平成 27 年度第 5 回計画部会意見

案件名 : 新橋田村町地区市街地再開発計画
計画部会開催日 : 平成 28 年 3 月 29 日
都市開発諸制度の種類 : 高度利用地区、市街地再開発事業 (想定)

事業者の対応（新橋田村町地区市街地再開発計画）

○建築物のデザイン協議事項（新橋田村町地区市街地再開発計画）

歴史性を継承する外構デザインと快適で潤いのある歩行者空間の検討

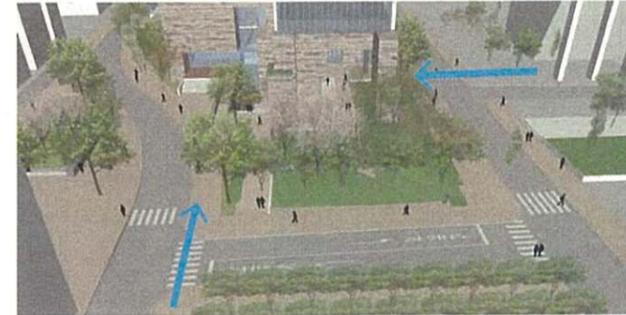
- 4 飯野ビル側から計画地の西側広場及びピロティを介して貫通通路へ至る動線や、南側新設区道沿いについて、快適で潤いのある歩行者空間が形成されるよう、空間構成を検討されたい。
- 5 計画の進捗に伴い、都と調整し実施設計段階等の適切なタイミングで計画部に諮りながら、段階的協議を行い、検討を進められたい。

石垣をモチーフとした外構デザインとし、お濠跡地としての記憶の継承に配慮

東側広場に至る動線計画の検討

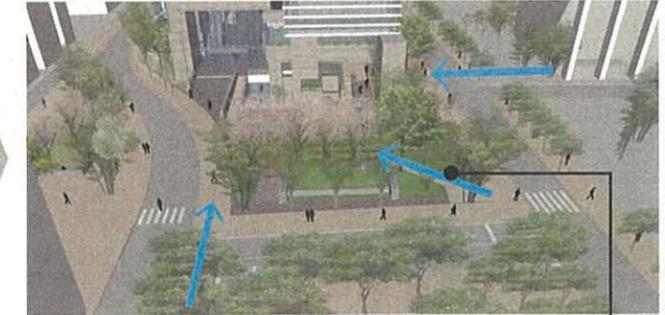
3 東側広場や提供緑地について、各方面からの動線計画を整理し、将来的な周辺との連携も見据え、他の街区の広場等と一体となって、人々の交流や賑わい形成等が図られる公共性の高い空間となるよう、マネジメントも含め、検討されたい。

敷地北東側から広場にアクセスできる動線を確保し、各方向から広場に円滑にアクセスできるよう配慮

○東側広場について、敷地北東部から広場にアクセスできる動線を確保し、各方面から広場に円滑にアクセスできる計画としました。

西側広場へ至る快適な歩行者空間の検討

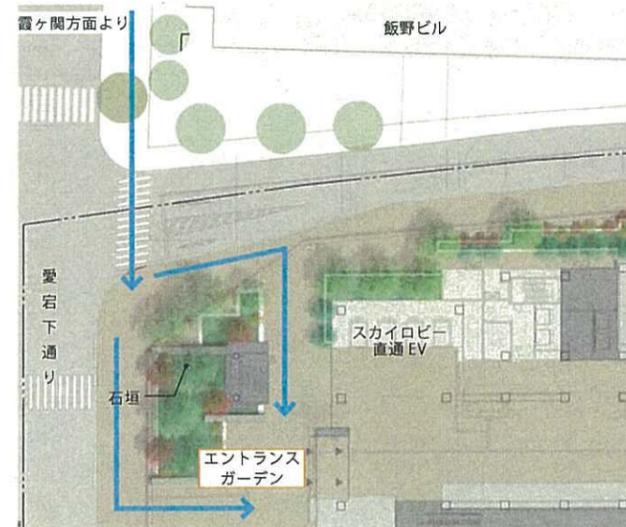
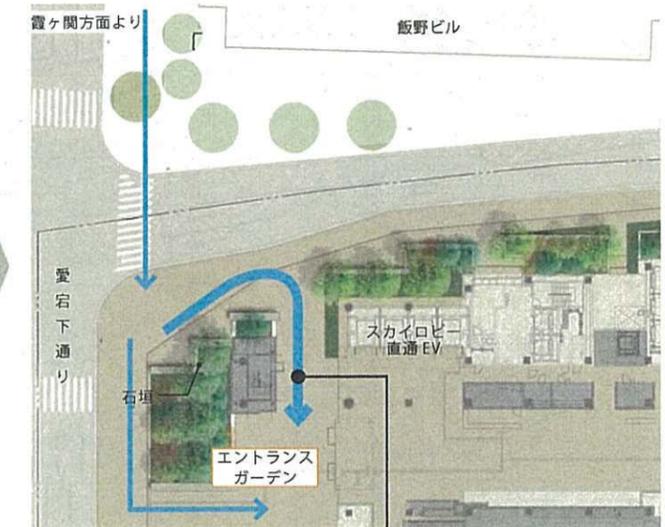
4 飯野ビル側から計画地の西側広場及びピロティを介して貫通通路へ至る動線や、南側新設区道沿いについて、快適で潤いのある歩行者空間が形成されるよう、空間構成を検討されたい。

敷地北西側からの動線について、1階広場の周辺からのアクセスを阻害しないよう配慮し、できるだけ広く動線が確保できるよう計画する

○飯野ビル側からの動線について、低層オフィス基準階(4-10階)の避難階段の配置を3階機械室階で乗り換えることで、1階広場の周辺からのアクセスを阻害しないよう配慮し、できるだけ広く動線が確保できるよう計画しました。
